**Avis de la Mission régionale d'autorité environnementale
de Nouvelle-Aquitaine sur le projet de révision allégée n°2 du plan
local d'urbanisme (PLU) de Samazan (Lot-et-Garonne)**

n°MRAe 2023ANA120

Dossier : PP-2023-14783

Porteur du plan : commune de Samazan

Extraits du plan de zonage avant (à gauche) et après (à droite) la révision allégée n°2
(Source : dossier de révision allégée n°2 du PLU de Samazan)

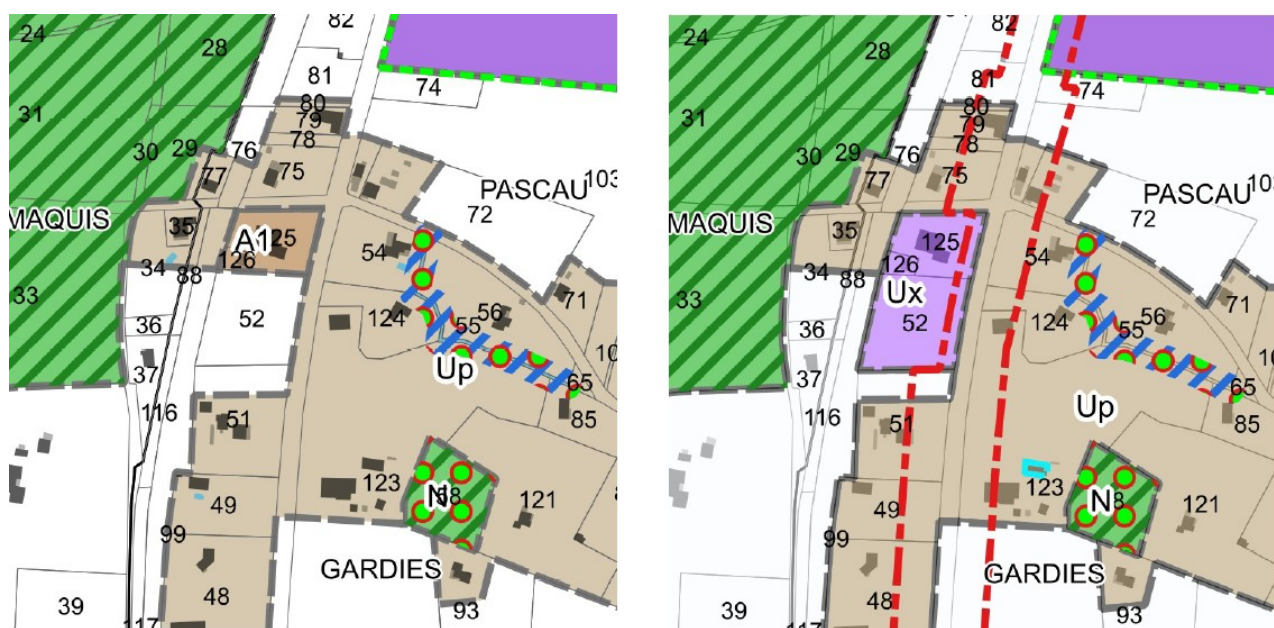
Le plan de zonage modifié par la révision allégée n°2 comprend la nouvelle zone urbaine Ux et la réduction des marges de recul des constructions à 15 mètres le long de la RD 933 au droit de cette zone (cf. extraits ci-après).

La MRAe relève en outre que la zone Ux envisagée renforce l'étalement urbain le long de la voie, ce qui est susceptible d'induire une altération des paysages qui n'est pas évaluée.

Des justifications sont en outre attendues sur la nécessité de réduire la marge de recul des constructions par rapport à l'axe de la RD 933 et sur la distance de recul retenue de 15 mètres.

La MRAe recommande de montrer de quelle manière les règles et les prescriptions du PLU (volumétrie, hauteur, aspect extérieur, implantations des constructions, plantations) garantiront une insertion paysagère qualitative des installations et des constructions permises par le projet de révision allégée n°2 du PLU le long de la RD 933.

La MRAe estime que le dossier n'est pas suffisamment étayé concernant les incidences potentielles sur la qualité paysagère des constructions permises par la révision allégée n°2. **Elle recommande de mener une véritable analyse paysagère et de compléter le projet par d'éventuelles prescriptions complémentaires permettant de justifier la bonne prise en compte par la révision allégée des enjeux paysagers le long de la RD 933.**
